改善箇所説明図

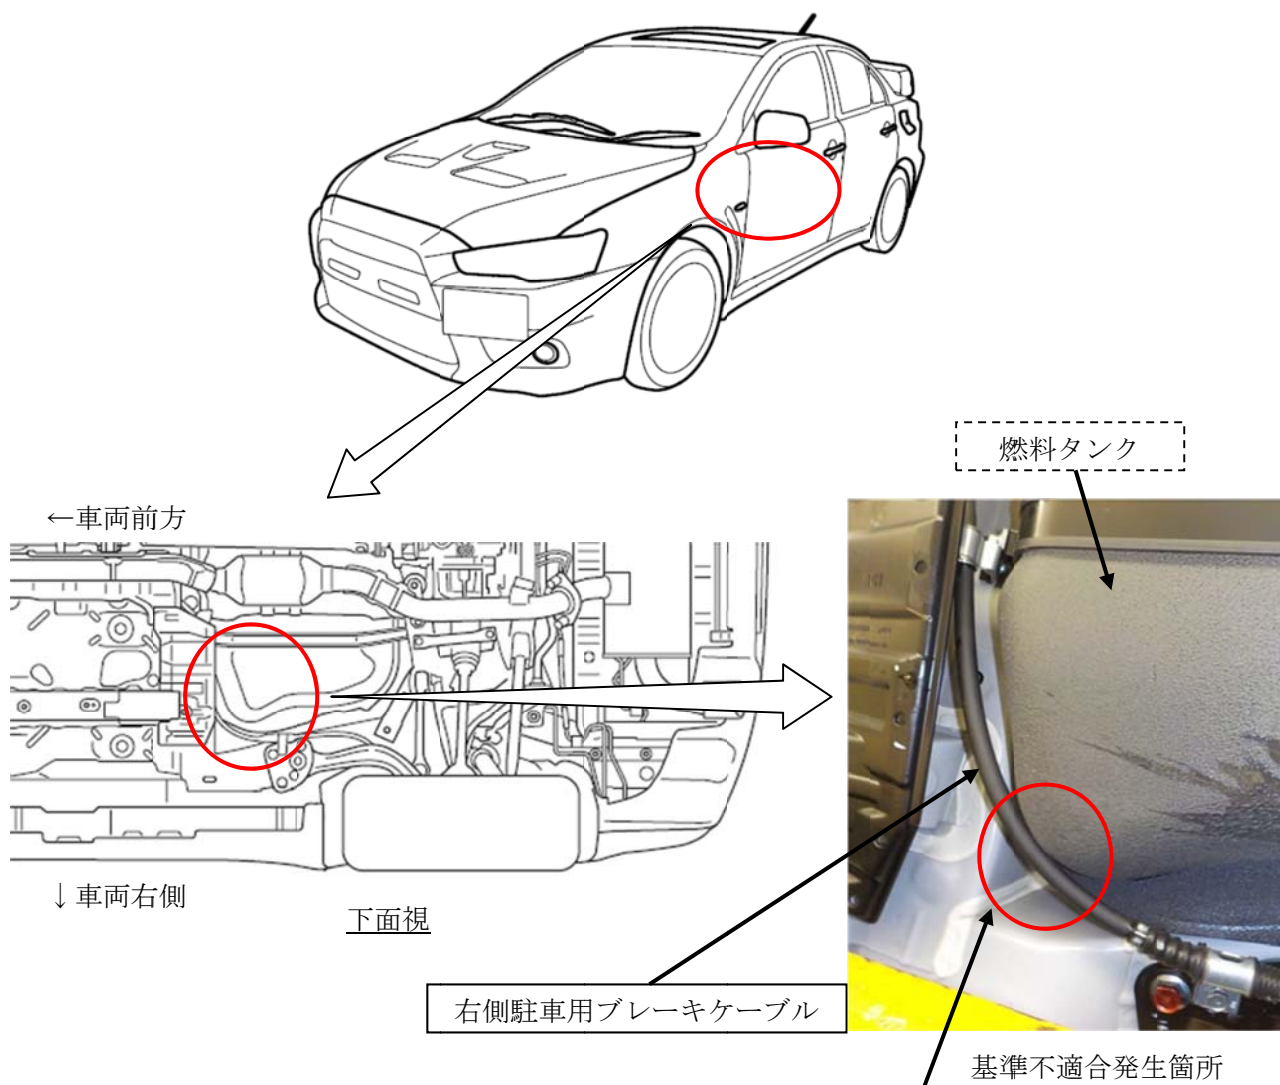
過給機付車両の駐車用ブレーキケーブルにおいて、組付作業が不適切なため、右側駐車用ブレーキケーブルと燃料タンクが干渉するものがある。そのため、そのまま使用を続けると燃料タンクのコーティングが剥がれ、本体が腐食し、最悪の場合、穴が開いて、燃料が漏れるおそれがある。

全車両、右側駐車用ブレーキケーブルを新品に交換する。また、燃料タンクを点検し、駐車用ブレーキケーブルとの干渉痕が確認された場合は、燃料タンクも新品に交換する。

識別：助手席側ドアロアヒンジ（ドア側）の下側取付ボルト頭部に白または黄色ペイントを塗布する。
